CCR-VIA -- COMITATO DI COORDINAMENTO REGIONALE PER LA VALUTAZIONE D'IMPATTO AMBIENTALE

Giudizio n° 2986 del 04/12/2018

Oggetto Progetto per la realizzazione di una discarica di RnP. Variante in riduzione. Ultimo giudizio di rinvio n° 2932 del 26.07.2018

Istruttoria Tecnica
Progetto

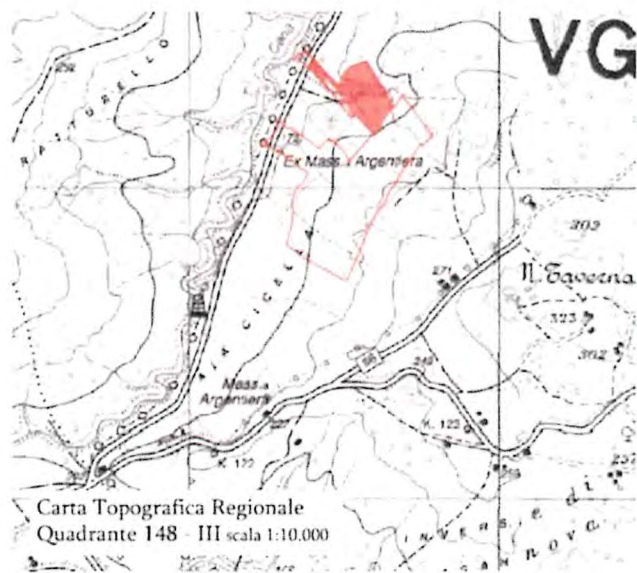
L'Annesso I riporta i criteri localizzativi del nuovo PRGR con relative classificazione e verifica rispetto all'area di intervento. Rispetto al fattore "distanza da case sparse", la classificazione dell'area risulta < 500 m come da immagine sotto riportata.

Nelle note di verifica dello stesso Annesso, la ditta Vallecena SrL, riporta "Presente una civile abitazione a poco meno di 500 m dal sito; si precisa però che tale distanza è stata valutata già positivamente in sede di VIA, in linea con il PRGR presente all'epoca" (L.R. 45/2007).

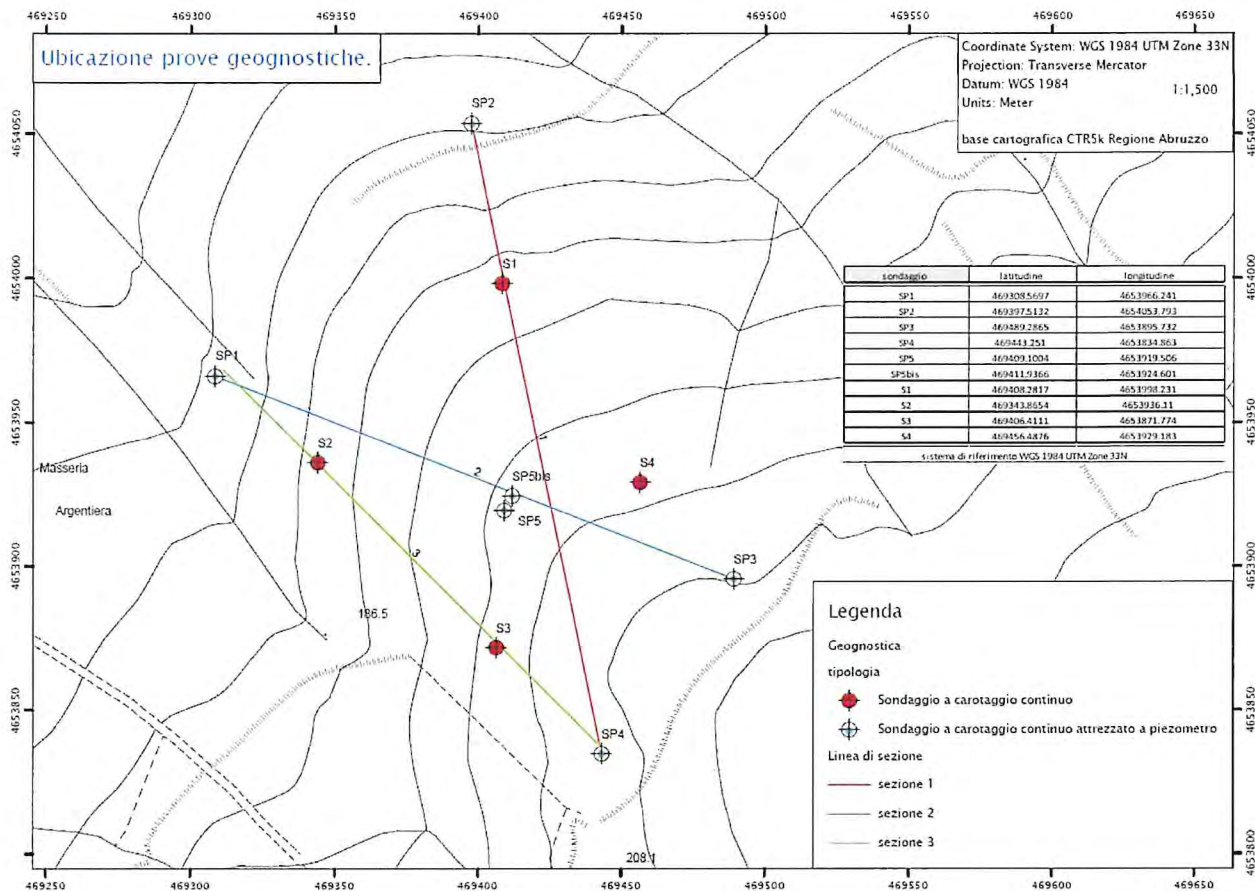
Le letture sono riportate nelle tabelle allegate e si riferiscono tutte al mese di agosto. Sono effettuate sia prima che dopo lo spurgo nei piezometri SP1, SP2, SP3, SP4, SP5, SP5bis come posizionati nello schema allegato.

Da un'attenta analisi dei dati, è possibile evidenziare che le letture effettuate prima dello spurgo mostrino la presenza di una colonna di acqua considerevole. Facendo riferimento a quanto già espresso in precedenza, attraverso la ricostruzione della superficie di contatto tra la coltre ed il substrato e la "ipotetica" superficie piezometrica, è stato possibile osservare come, ad esclusione del piezometro SP5, i livelli della falda acquifera vengano rilevati all'interno della formazione argillosa mamosa. Tale litotipo, per le sue caratteristiche fisico - meccaniche, è da considerarsi come un acquiclude e pertanto la superficie descritta dalle varie letture permette di escludere la presenza di una falda acquifera.
